改善箇所説明図

バキュームポンプの
ロータおよびブレード

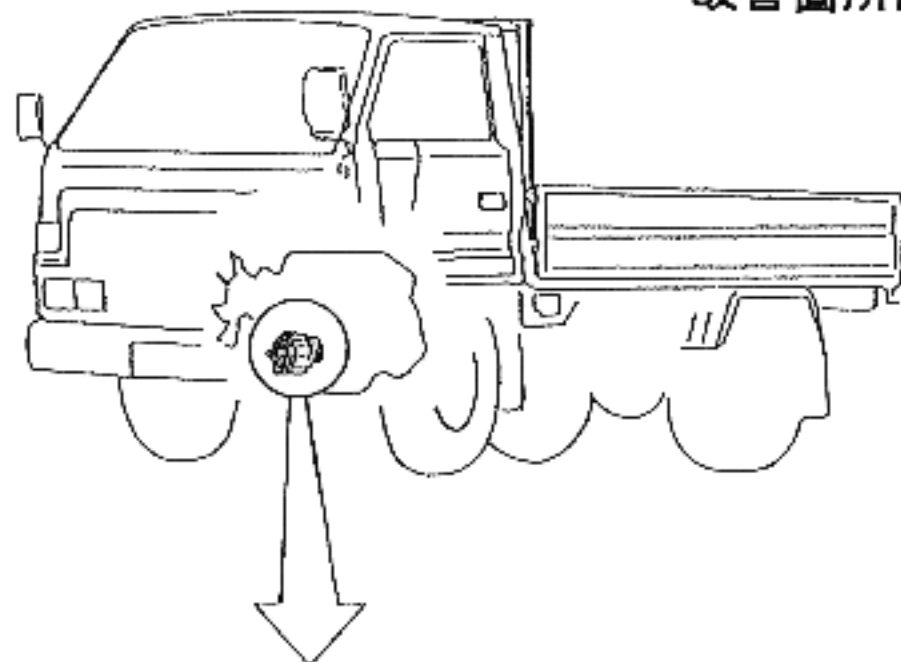
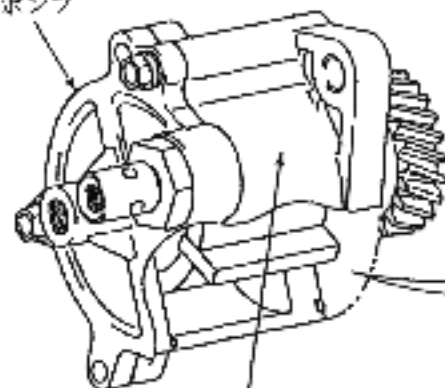
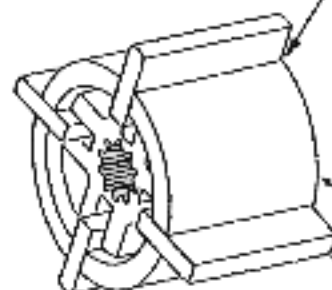
基準不適合発生箇所

ロータのブレード（羽根）保持溝に加工
の不適切なものがあり、このままの状態
で使い続けると、カーボン製ブレード
が摩耗し、最悪の場合、破損して通常の
踏力ではブレーキの効きが悪くなるおそ
れがある。

識別：改善済車両にはバキュームポンプ
側面に黄色ペイントを塗布する。

改善内容

全車両、バキュームポンプのロータを良品と交換する
とともに、ブレードを新品と交換する。
